IEC 60507
Edition 3.0 2013-12

ARTIFICIAL POLLUTION TESTS ON HIGH-
VOLTAGE CERAMIC AND GLASS INSULATORS
TO BE USED ON A.C. SYSTEMS

CORRIGENDUM 1

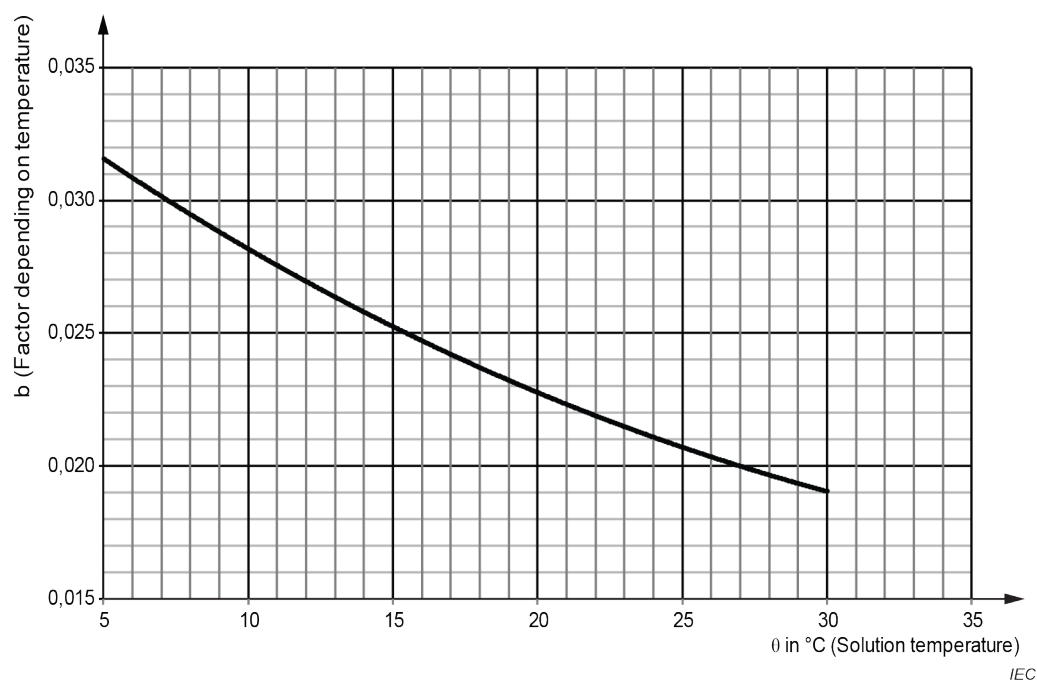
Replace the existing equation before Figure 2 by the following new equation:

Replace existing Figure 2 by the following new figure:

$$b = -3,200 \times 10^{-8}\theta^3 + 1,032 \times 10^{-5}\theta^2 - 8,272 \times 10^{-4}\theta + 3,544 \times 10^{-2}$$
